改善箇所説明図

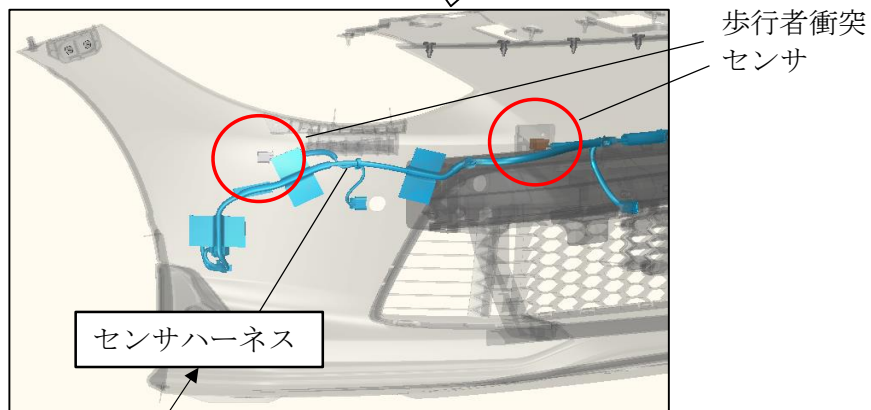
基準不適合発生箇所

ポップアップフードの電気配線において、バンパーハーネスのコネクタ端子配列が不適切なため、歩行者衝突検知センサの入力値が正しく演算されない。そのため、歩行者との衝突時にポップアップフードが正常に作動しない場合があり、最悪の場合、歩行者との衝突時に歩行者頭部保護の基準を満足しないおそれがある。

改善の内容

正しい端子配列のバンパーハーネスに交換する。

識別：金色のシールをモデルナンバープレートの右横に貼り付ける。
